E.prot DVA - 2014 - 0032526 del 09/10/2014

Oggetto: Osservazioni ai sensi dell'Art. 24 (Consultazione) del D. Lgs. 152/2006 e ss. mm. e ii. Al Rifacimento elettrodotto 150kv Corato-Bari ind.le 2 nei Comuni di Corato, Ruvo di Puglia, Terlizzi, Bitonto e Modugno in provincia di Bari con termine di presentazione osservazioni del pubblico del 05/10/2014

Il sottoscritto Cataldo Lotito

Foto 1

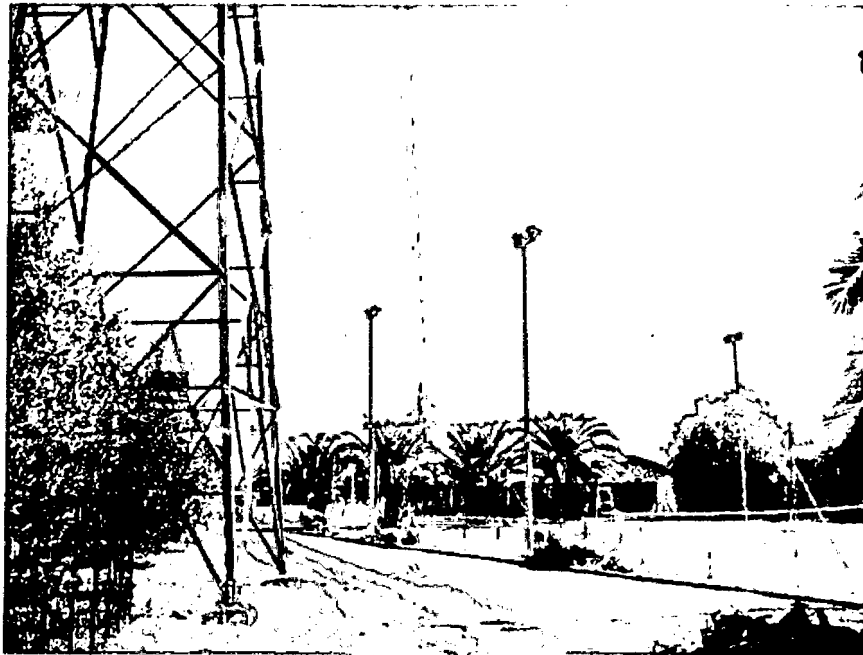
- c) Avendo riscontrato nei sopralluoghi effettuati che l'immobile definito negli elaborati presentati da TERNA come "deposito" ed indicato al Fig. 21 p.lle 289-291, mostra segni evidenti di adibimento a fissa dimora (Foto 2-3), si chiede una verifica delle destinazioni d'uso degli immobili interessati al passaggio della linea in rifacimento in questione.

PROGETTO	1	2013
REDAZIONE	1	2013
APPROVAZIONE	1	2013
ESECUZIONE	1	2013
MANUTENZIONE	1	2013

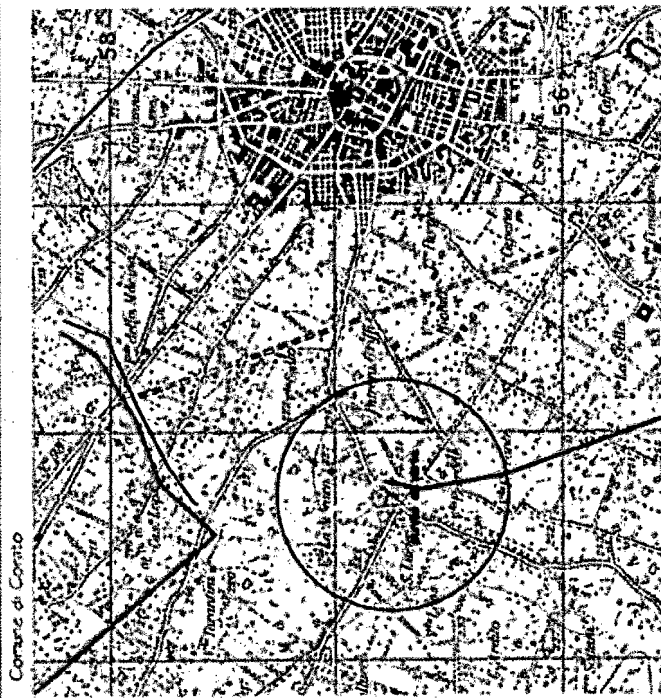
Nella tavola 9 del nuovo progetto in esame, le visuali presenti non consentono a chi legge, di avere l'esatta contezza di quella che è la realtà dei luoghi. Nell'allegato 4 forniamo le immagini della tavola 9 e alcune foto attuali della zona in questione al fine di evidenziare con obiettività la realtà del territorio.

Foto scattata dall'interno della proprietà Azienda Agricola Santa Lucia
Foglio 40 - particella 4

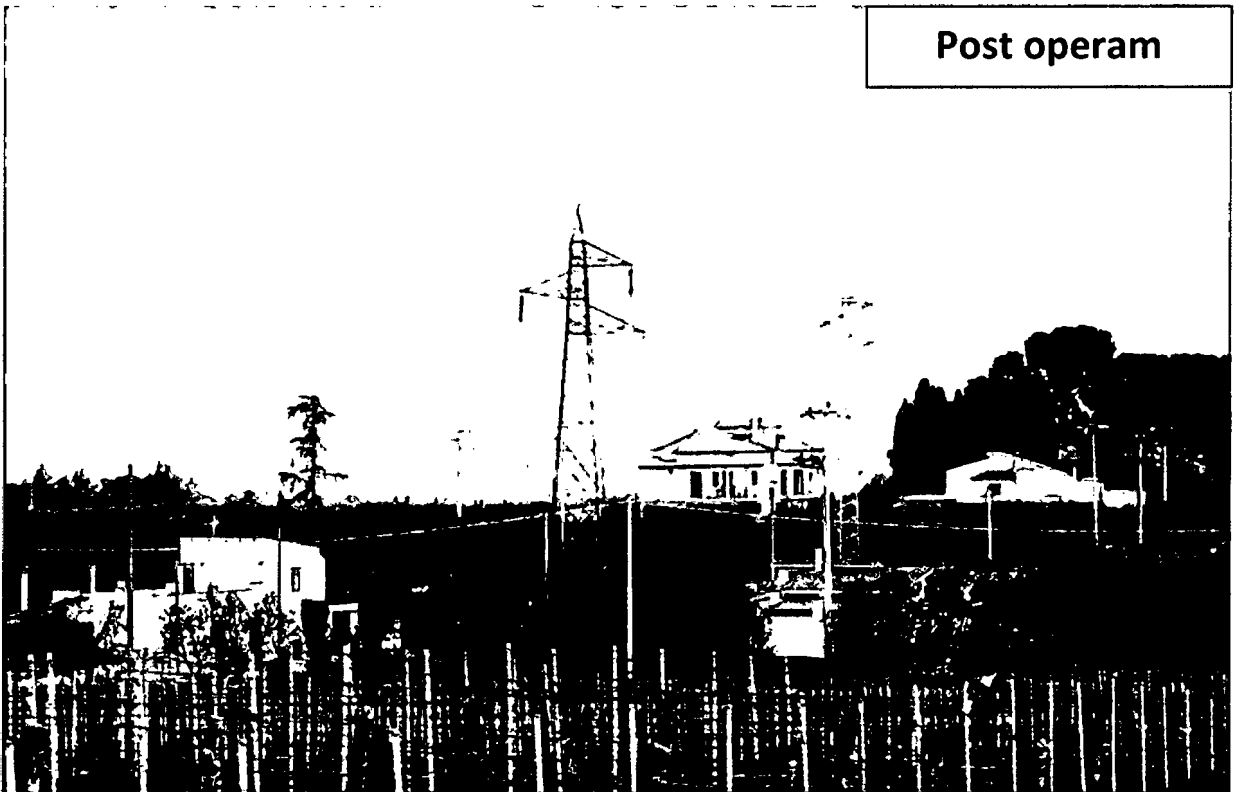
Da non trascurare, il forte impatto ambientale ricadente sulla storica azienda agricola "Santa Lucia" sorta nel primo '800, la cui produzione e vendita di vini di eccellenza, fonda tutto il suo valore, sul rispetto e la valorizzazione del territorio sul quale opera.

① PROPR. LEUCI Trc i p.3 e p.4 Comune di Corato fg. 22 part. 1132
 Unico fabbricato ricadente nella fascia DpA comunque a distanza tale
 che l'induzione magnetica è inferiore di 3 microTesla Vedi Relazione CEM

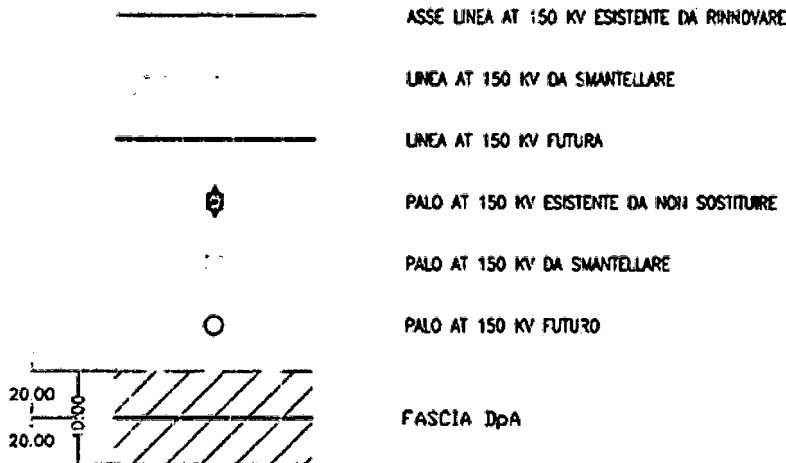
per quale motivo, nel nuovo progetto, non viene più messa in evidenza la criticità della casa di proprietà di Leuci/Tenaglia (foglio 22 particella 1132). Nel precedente progetto infatti, tale situazione era messa ben in evidenza sui documenti presentati (allegato 8).
